改善箇所説明図

不具合発生箇所

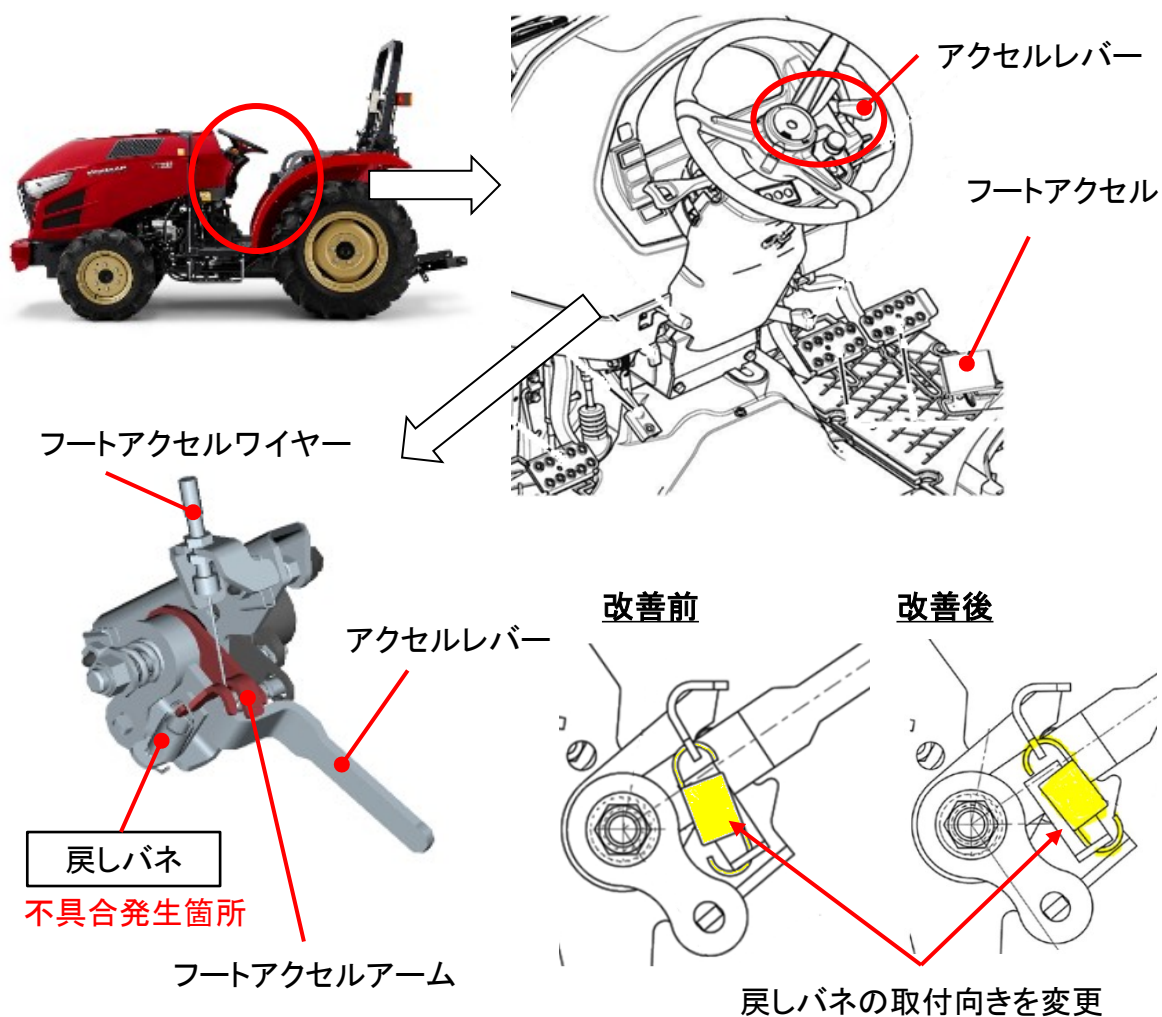
農耕用トラクタのフットアクセルにおいて、戻しバネの組付け向きが不適切なため、フットアクセルアームが傾く場合がある。そのためフットアクセルアームの摩擦力が増加しフットアクセルの戻りが悪くなり、最悪の場合、フットアクセルを踏み込んだ状態から足を放しても、エンジン回転がアイドリング回転まで下がらないため、ブレーキ操作が必要となるおそれがある。

全車両、戻しバネの組付け向きを変更する。
